## **Parecer da Comissão de Avaliação**

### **Ampliação da Pedreira de Areia “Vale Milhaços N.º 2”**

### **Processo de Avaliação de Impacte Ambiental nº 1612/2022**

**PARECER DA COMISSÃO DE AVALIAÇÃO**

Figura 7: Planta com a localização da malha de amostragem para avaliação do estado do solo

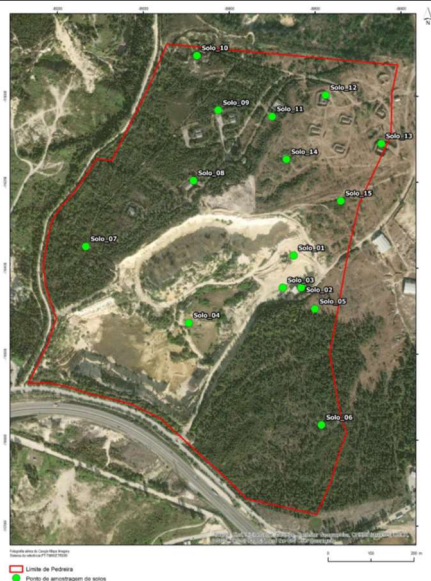
Apesar da literatura indicar a contaminação do solo e água subterrânea nos terrenos das antigas instalações da SPEL, esta não é confirmada pela campanha efetuada pelo proponente, sendo que a mesma, por apenas ter recolhido amostras na camada superficial do solo, seja na superfície deste, nas áreas ainda não exploradas, ou à cota de base de exploração, nas áreas já exploradas; não se pode considerar representativa do estado do solo. O plano complementar de avaliação do estado do solo, consubstanciado no Plano de Monitorização do Solo visa ultrapassar essa lacuna.

Nessa perspetiva, considera-se que a proposta de plano de amostragem complementar não cumpre na totalidade os critérios considerados essenciais para uma avaliação representativa do estado do solo, tendo em consideração as atividades desenvolvidas no passado no local. Deste modo, propõe-se o *Plano de Monitorização do Solo* descrito neste parecer.

Em resposta aos esclarecimentos solicitados, o proponente submeteu uma proposta de plano de avaliação complementar do estado do solo, que prevê o adensamento da malha de amostragem efetuada, com 15 novos pontos de amostragem (Solo\_16 a Solo\_30), das quais 8 (Pontos de amostragem Solo\_23 a Solo\_30) a localizar-se nos antigos terrenos da SPEL, mas em área não incluída no projeto de ampliação da pedreira (portanto a não considerar). O plano inclui uma proposta faseada de realização as sondagens (a efetuar de acordo com o faseamento da exploração a massa mineral), indicação das profundidades de recolha das amostras em cada ponto de amostragem (uma amostra recolhida superficialmente, entre 0 - 0,2 m; uma amostra intermédia, recolhida na areia a explorar, a mais de 10 m de profundidade; e uma amostra profunda, recolhida na areia a explorar, a mais de 20 m de profundidade), dos parâmetros a analisar e dos valores de referência a utilizar.

Figura 9: Localização das ocorrências de interesse cultural sobre extrato da Carta Militar de Portugal (Fonte: EIA -Anexo X, abril 2023)

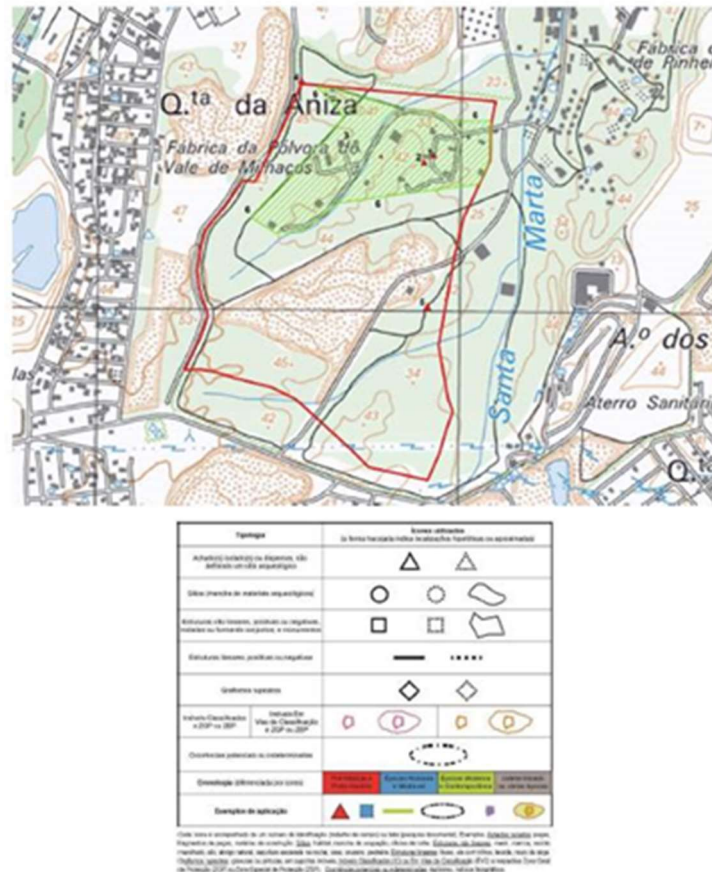
indefinição de funcionalidade da existência assinalada no terreno (oc. 3) justifica a adoção de intervenção adequada, nomeadamente a limpeza preliminar das passagens a descoberto, definição exata de dimensões, posterior observação e tentativa de identificação de marcas de uso de utensílios metálicos na sua abertura e, finalmente, o planeamento de sondagens, caso se considere necessário e benéfico enquanto testemunho arqueológico” (idem, p. III.158).

Figura 10: Locais e fases de amostragem (Fonte: EIA e Elementos Complementares)

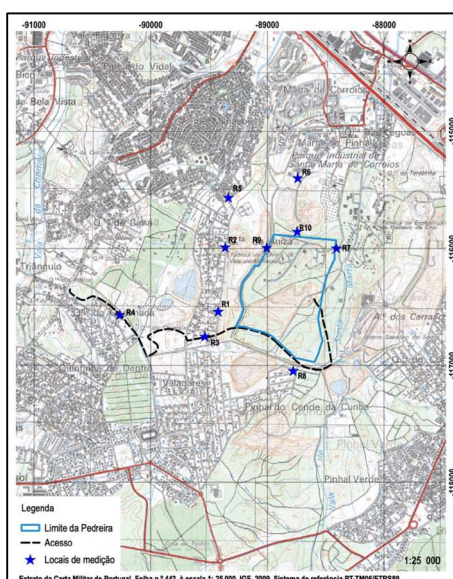
- i) Na Fase 1, quando a exploração se localizar à superfície e próxima do limite oeste da pedreira, em R1.
- ii) Na Fase 3, quando a exploração se localizar à superfície e próxima do limite sul da pedreira, em R8.
- iii) Na Fase 4, quando a exploração se localizar à superfície e próxima do limite oeste da pedreira, em R1 e R2.
- iv) Em todo o período de exploração, onde ocorreram reclamações.

Figura 3. Carta de Perigo de Incêndio

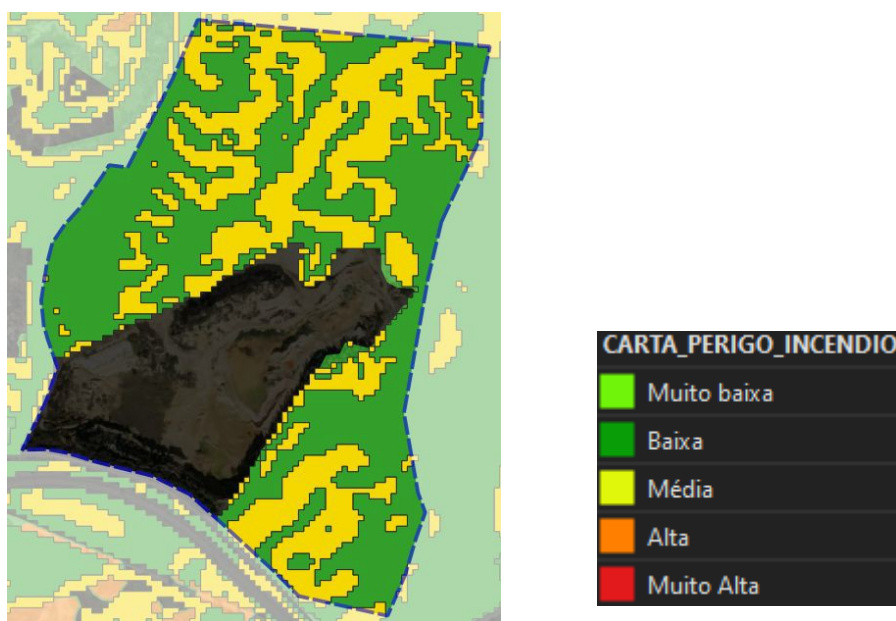
O limite da implementação da pedra (tracejado a azul na figura 3) abrange assim a Perigosidade de Incêndio Rural Baixa e Média, tendo em conta o PMDFCI em vigor.
